KORALMBAHN GRAZ – KLAGENFURT

EINREICHABSCHNITT WERNDORF – WEITENDORF – WETTMANNSTÄTTEN

Regionalstrecke km 0,000 – km 1,207
Koralmbahn km 19,700 – km 32,350

ERWÄGUNGEN ZUR UMWELTVERTRÄGLICHKEITSPRÜFUNG (Änderungsprojekt 2018)

Wohnbereiche in räumlicher Nähe (300-500m) zur Bahntrasse

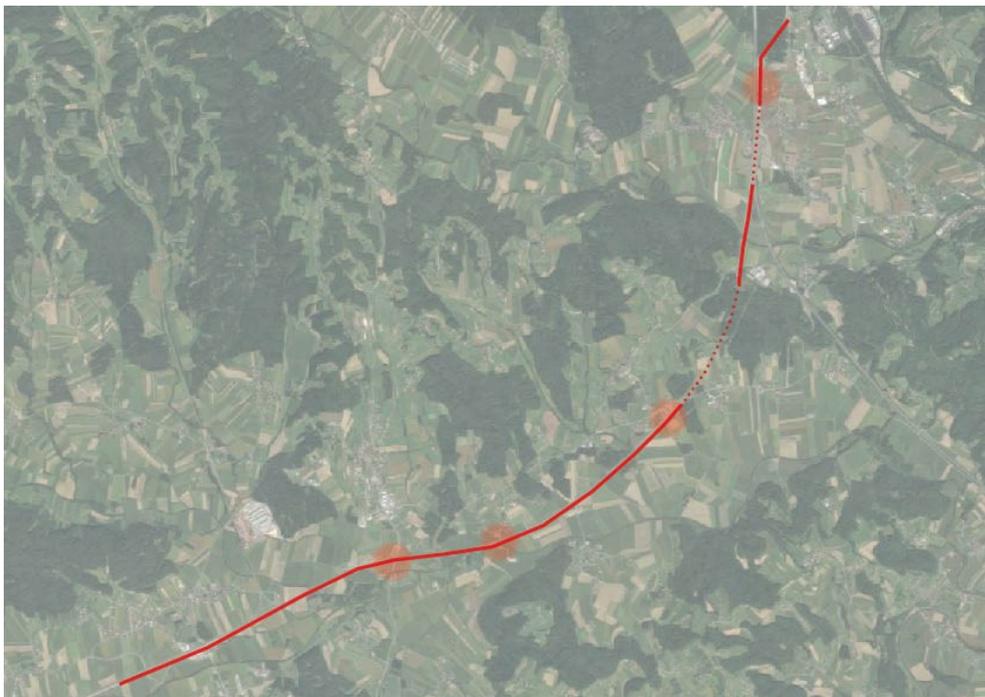
Untenstehender Abbildung illustriert, dass sich vier Siedlungsbereiche im Nahbereich der Bahntrasse in einem Radius von 300 – 500 m Entfernung befinden. Durch eine etwaige Erhöhung von Emissionen könnten diese in besonderer Weise dadurch beeinträchtigt werden.

Die Wirkung ist emissionsseitig rechnerisch $0,1$ dB(A). Da die lärmtechnischen Minderungsmaßnahmen aufrecht bleiben, ist von keiner relevanten Wirkung auszugehen. Somit ist auch die potenzielle Beeinträchtigung der vier im Nahbereich der Bahntrasse gelegenen Siedlungen als nicht maßgeblich einzustufen.
